過電流ロック形高圧交流気中負荷開閉器(PAS)の仕様変更について

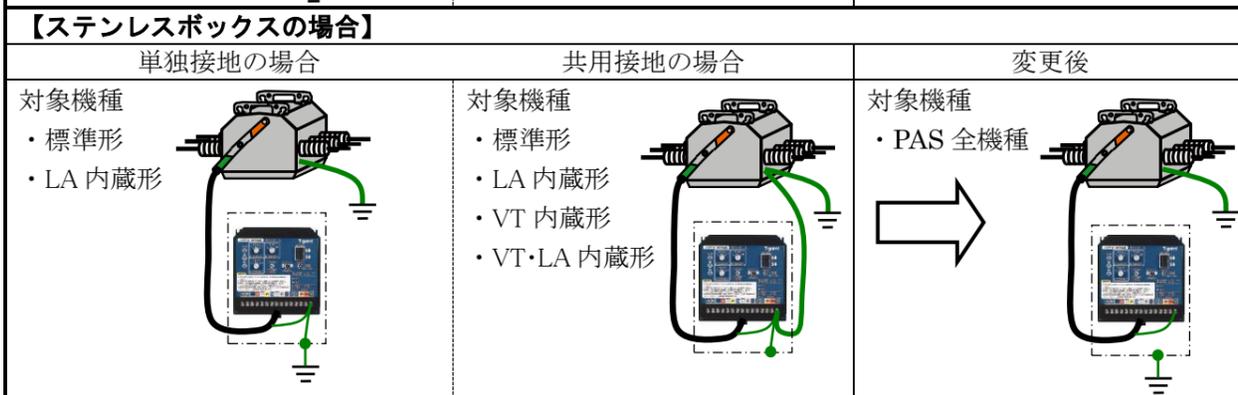
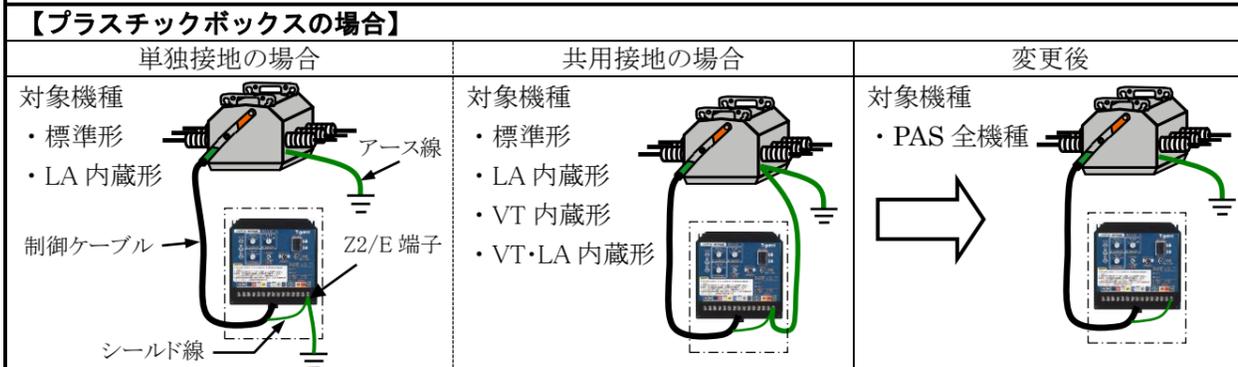
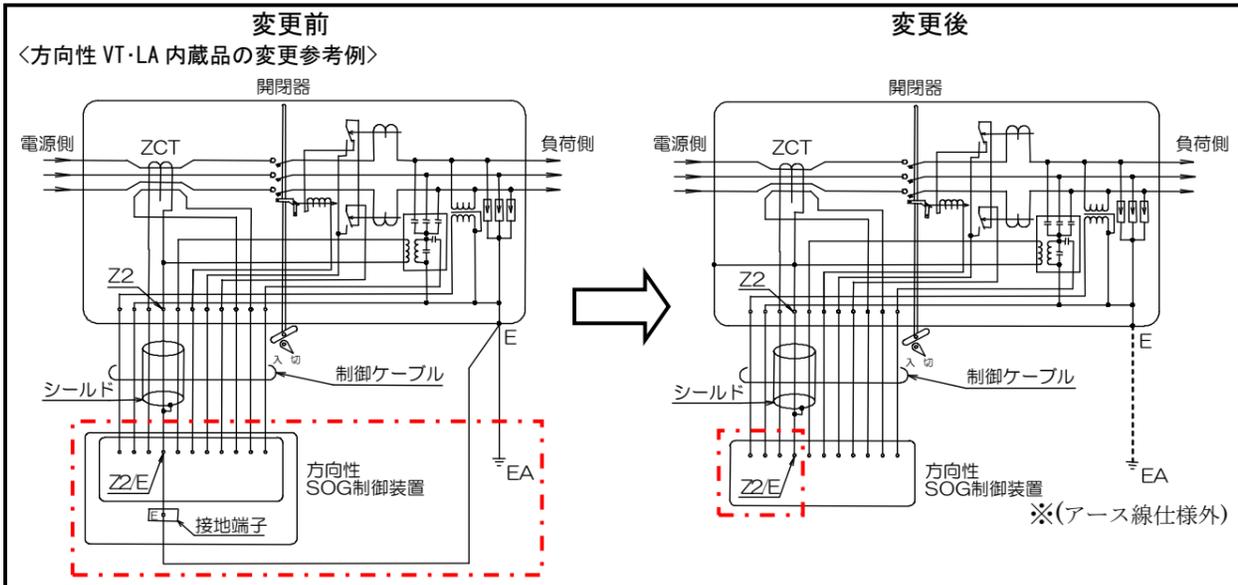
1-1 接地方式の変更

制御装置(リレー)の「Z2/E 端子」への接地を不要とし、工事の手間を省きました。
(開閉器内で「Z2」と開閉器の接地を共通としているため)

※制御装置を収納するボックスが、ステンレスボックス製の場合は、ボックス自体の接地が必要となります。
※アース線は仕様外となりますので、別途ご準備ください。

1-2 変更品の識別方法

- ・カバー底面のロゴマークの色を黒色へ変更します。
- ・制御ケーブルの表示でも識別が行えます。

カバー底面の表示		制御ケーブルの注意表示
変更前	変更後	
<p>鋼板製 : 赤色 ステンレス製 : 青色</p>	<p>鋼板製 } 黒色 ステンレス製 }</p>	※制御ケーブル端末に下記注意札を取付けています。 <div style="border: 2px solid red; padding: 5px; margin: 10px 0;"> <p style="text-align: center; color: red; font-weight: bold;">“注意”</p> <p>・制御装置の「Z2/E」端子にアース線は、<u>接続しないで下さい。</u></p> <p>・「Z2/E」端子にアース線を接続した場合は、SOG制御装置が正常動作できませんので、確実に確認をお願いします。</p> <p>※ 開閉器の外箱は必ず接地して下さい。(A種接地)</p> </div>
